**FORTE VILLAGE RESORT - OPERE DI PROTEZIONE E STABILIZZAZIONE
MORFOLOGICA DELLA SPIAGGIA**

RELAZIONE INTEGRATIVA

INTEGRAZIONI MODELLAZIONE NUMERICA

Integrazioni esplicative alla modellazione numerica

Figura 2-1 Mappa 2D delle intensità di corrente al picco di una mareggiata di Scirocco di media frequenza (7 giorni / anno) con Hs al picco pari a 1.89m

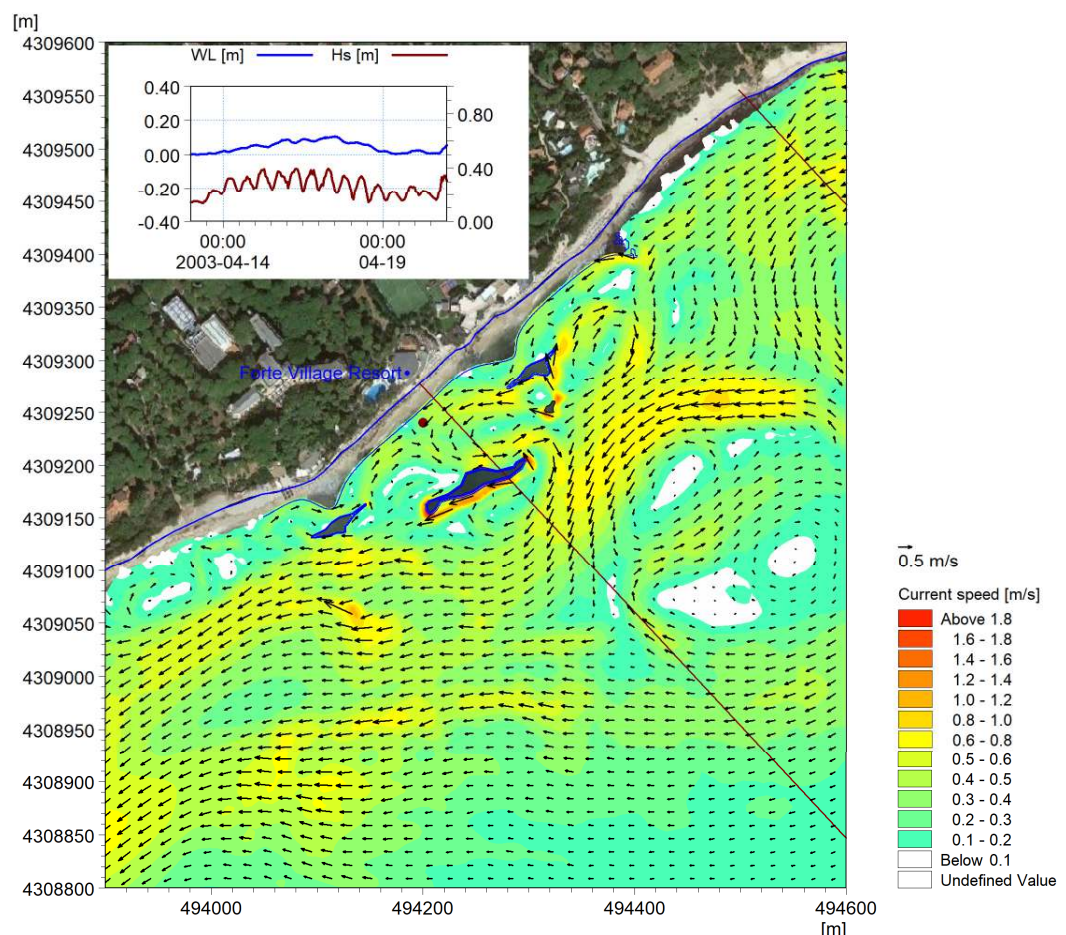
Nel verbale della Conferenza di servizi decisoria – prima riunione del 21.02.2024, in riferimento al punto 7 è riportato, tra l'altro, quanto segue: *“In riferimento al punto 7, la Proponente afferma che il limitato arretramento in corrispondenza dell'isola posta più a sud-ovest, evidenziato dalla modellazione numerica nel caso peggiore, ha una entità dello stesso ordine di grandezza di quelle misurate stagionalmente e di quella che si produrrebbe in assenza dell'intervento con analoghe condizioni climatiche nello stesso lasso di tempo. In riferimento alle misure stagionali; non è chiaro a quali misure si faccia riferimento e, allo stesso modo, non è chiaro se sia la modellazione o un diverso studio ad attestare che, anche in assenza dell'intervento, si produrrebbe un arretramento dello stesso ordine di grandezza. Questa affermazione, dato il suo rilievo, deve essere meglio supportata e sostenuta da dati robusti.”*

- Nell'ambito dell'elaborato [1] la modellazione dell'evoluzione della linea di riva (ad una linea) è stata affiancata dalla modellazione bidimensionale di dettaglio a scala di evento. Tale modellazione ha permesso di evidenziare chiaramente come le strutture in progetto, in virtù della loro forma e del loro posizionamento, siano in ogni caso in grado di garantire un significativo *by-pass* del trasporto litoraneo. L'immagine successiva (coincidente con la Figura 7-22 dell'elaborato [1]) evidenzia in particolare la continuità della corrente litoranea, anche in presenza delle strutture previste, durante una mareggiata di Scirocco di media intensità (frequenza 7 giorni /anno, Hs al picco pari a 1.89 m). La continuità della corrente litoranea è garanzia di un significativo *by-pass* sedimentario anche in condizioni non estreme, che garantisce la sussistenza di una continuità nell'alimentazione della spiaggia a sud ovest del Forte.
